日本原燃株式会社	
資料番号	保) 濃縮個別 05 R0
提出年月日	2023 年 8 月 28 日

記載の適正化（誤記修正）に係る補足説明資料

ウラン濃縮加工施設保安規定における誤記について

別図2 (1/3) ウラン濃縮建屋1階 管理区域図 (第45、49、54、55条関係)

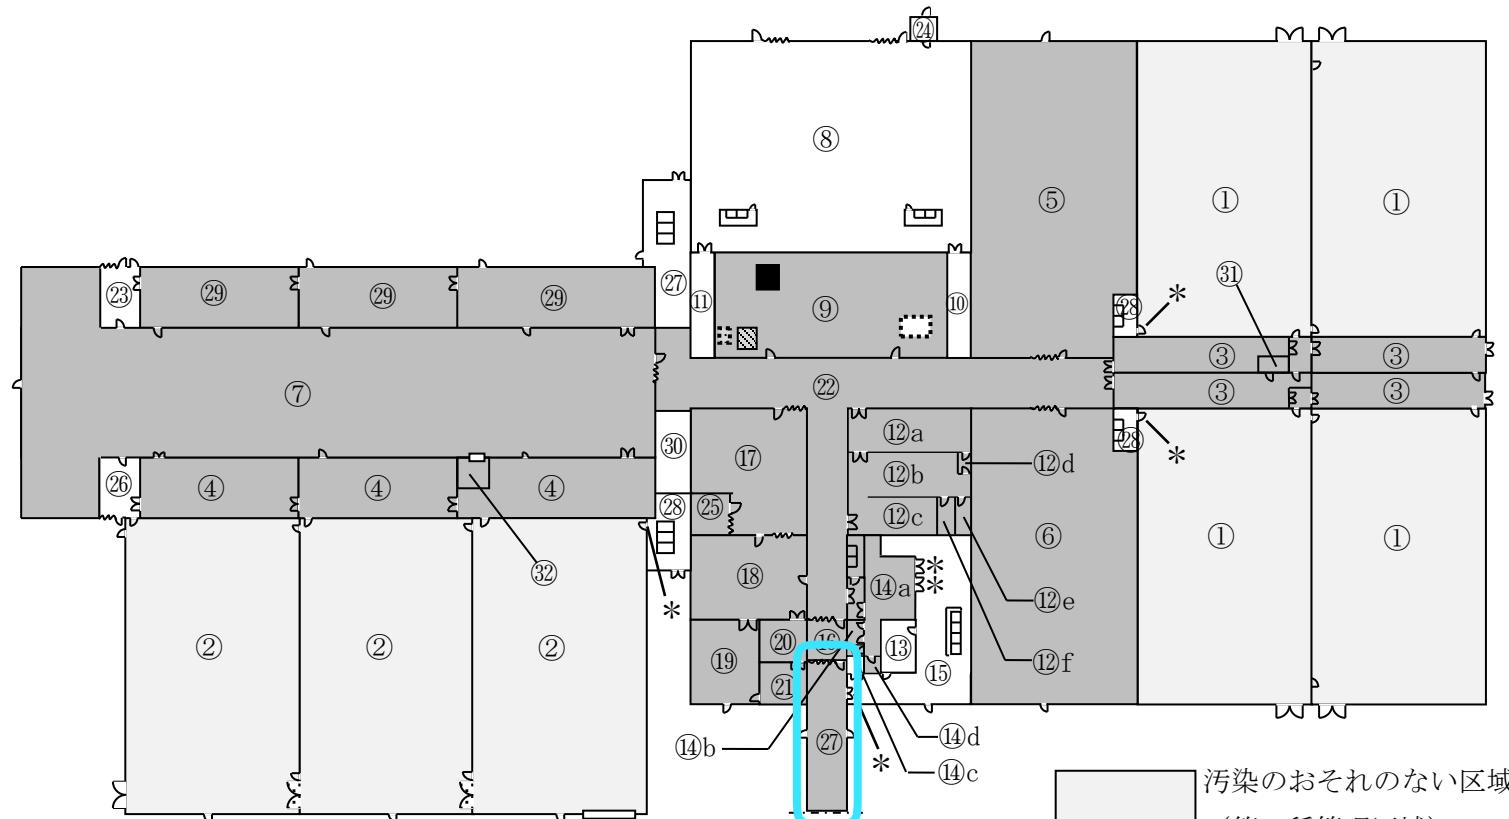
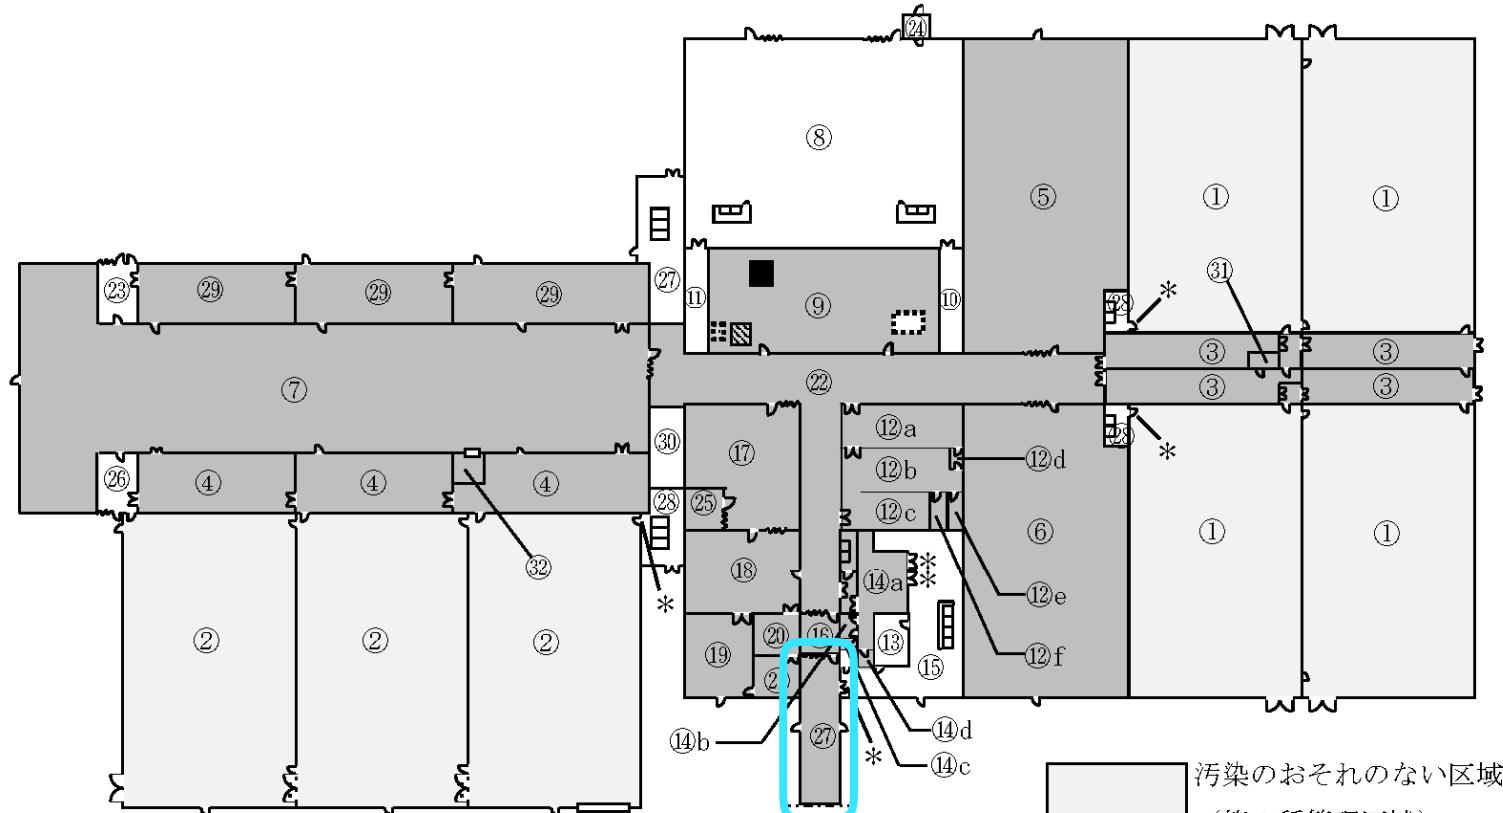
該当箇所	誤記の内容	変更認可申請で対応する項目
誤記1	別図2 (1/3) ウラン濃縮建屋1階 管理区域図 (第45、49、54、55条関係)	本来、「⑦渡り廊下」については、第2種管理区域と識別すべきところ、第1種管理区域と識別している。 なお、2022年8月3日の面談にて本誤記について説明している。	○
誤記2	別表35 保安に関する記録	本来、「品質マネジメントシステム」と記載すべきところ、「品質マネ ジ ジメントシステム」となっている。	○
誤記3	添付1 2.5 定期的な評価 3)	本来、「加工施設 異常事象対策要領」のみとすべきところ、不要な「火災防護計画」が記載されている。	○
誤記4	別図2 (2/3) ウラン濃縮建屋2階 管理区域図 (第45、49、54、55条関係)	本来、「⑩排気室」については、第1種管理区域と識別すべきところ、第2種管理区域の識別としている。	—
誤記5	添付1 火災及び自然災害等発生時の対応に係る実施基準 (第21条の2、第21条の3関係)	本来は必要のない「1.6 加工施設の災害を未然に防止するための措置」が記載されている。	—

誤記内容	申請書	完本
誤記1	「別図2(1/3)ウラン濃縮建屋1階 管理区域図(第45、49、54、55条関係)」のうち「⑦渡り廊下」に係る管理区域区分の識別の誤り(本来、⑦渡り廊下については第2種管理区域の識別とすべきところ、第1種管理区域の識別としている)	変更認可申請： 別添 加工施設保安規定新旧対照表(44/68) 一部補正： 添付2 濃縮・埋設事業所加工施設保安規定新旧対照表(61/85)	4月15日提出：112頁 6月10日提出：130頁
誤記2	「別図2(2/3)ウラン濃縮建屋2階 管理区域図(第45、49、54、55条関係)」のうち「⑩排気室」に係る管理区域区分の識別の誤り(本来、⑩排気室については第1種管理区域の識別とすべきところ、第2種管理区域の識別としている)	-※1	4月15日提出：113頁 6月10日提出：131頁
誤記3	「添付1 火災及び自然災害等発生時の対応に係る実施基準(第21条の2、第21条の3関連)」の誤り(本来は必要のない「1.6 加工施設の災害を未然に防止するための措置」が記載されている)	-※1	4月15日提出：136頁、140頁※2 6月10日提出：154頁

- ✓ 別図 2 における第 1 種及び第 2 種管理区域の従前の識別では部屋番号が見にくかったことから、より見易くするよう適正化した際に、「②渡り廊下」及び「⑩排気室」の識別を誤った。

管理区域については、事業変更許可(平成 29 年 5 月 17 日付け、原規規発第 1705174 号にて許可)においても記載しており、保安規定における誤記のあった室(渡り廊下及び排気室)は従来から変更がなく、渡り廊下は第 2 種管理区域、排気室は第 1 種管理区域としている。(添付資料 3 参照)

気室)は本来の管理区域区分どおり渡り廊下は第2種管理区域、排気室は第1種管理区域として管理している。

誤記 3における変更認可申請書と保安規定完本の作成の流れ

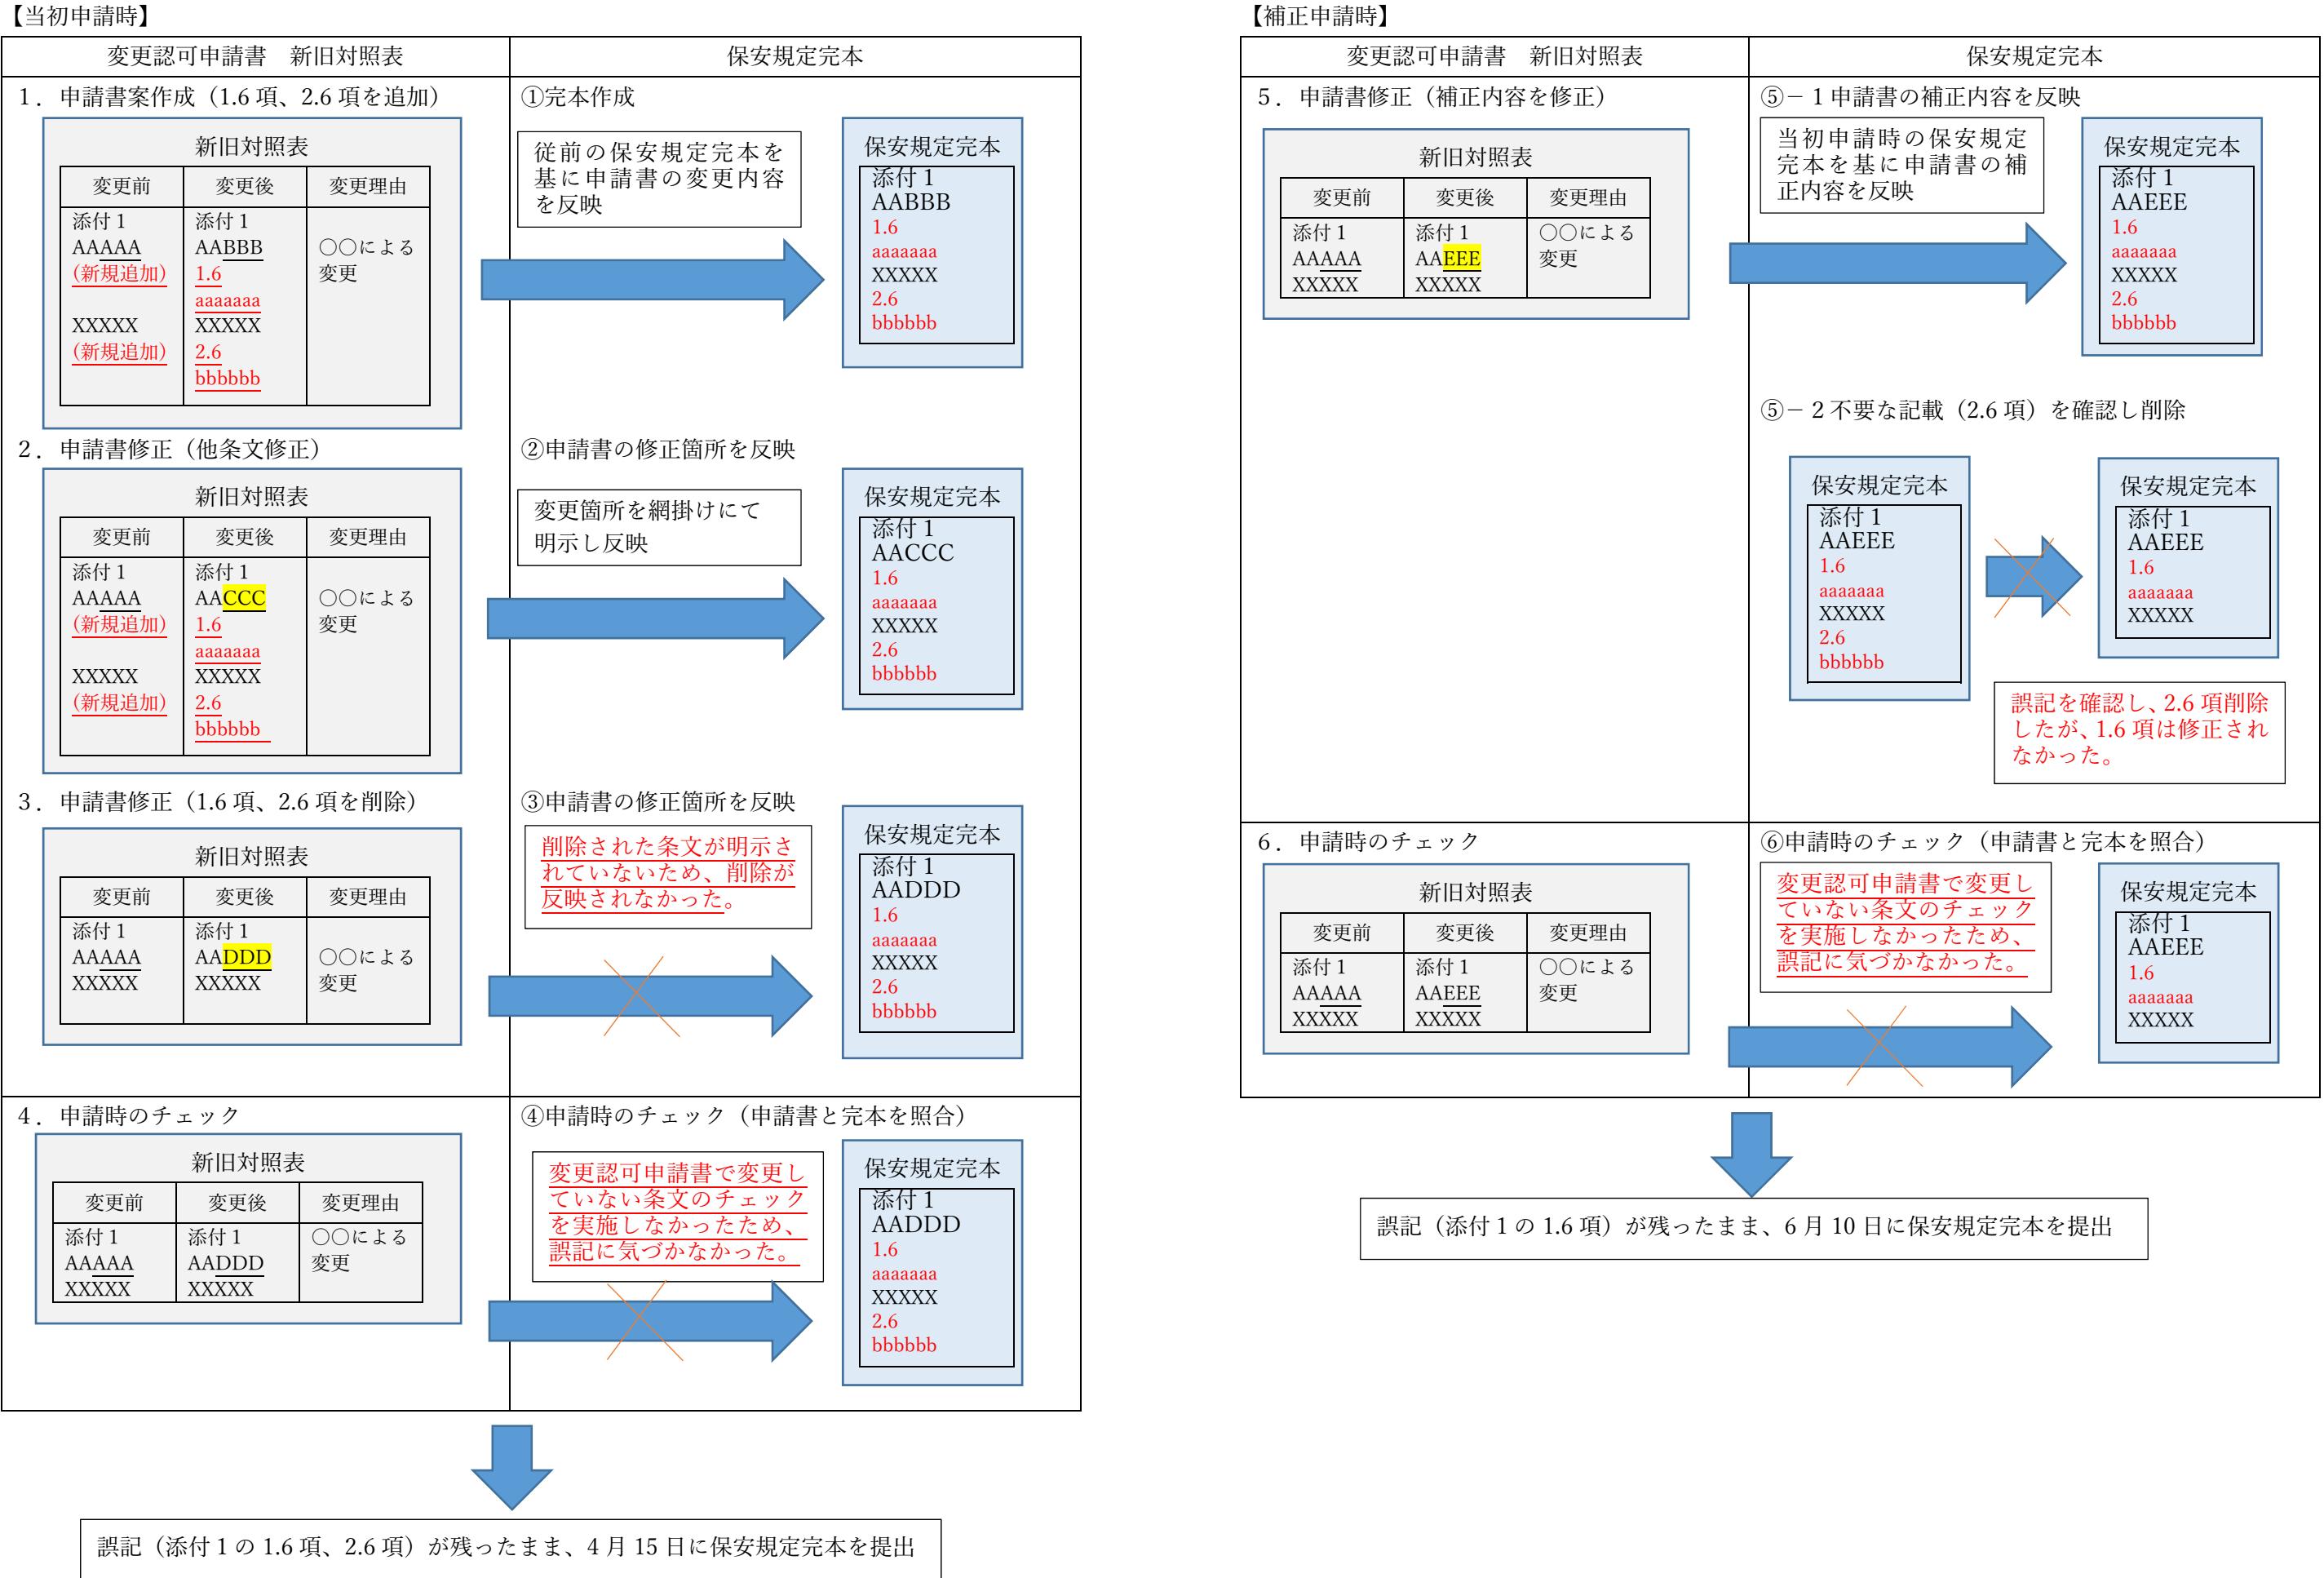
- ✓ 誤記 3 については、保安規定条文の検討段階で当社他施設を参考に追加することで検討したが、最終的に他の記載と重複することから本記載は必要ないと判断し、変更認可申請書からは削除し申請した。
- ✓ 一方、保安規定完本は、作成時に当該記載がある状態の申請書から記載を引用して作成したが、当該記載の削除が完本に反映されず、保安規定完本提出時のチェックにおいても誤記が残っていた。(添付資料 2 参照)

- ✓ 作成部署は、申請書での記載削除箇所が完本に反映されるよう明示方法を定める。
- ✓ 作成部署は、提出時のチェックにおいて、変更認可申請書で変更していない条文を従前の保安規定完本と比較しチェックすることをチェック者に指示する。
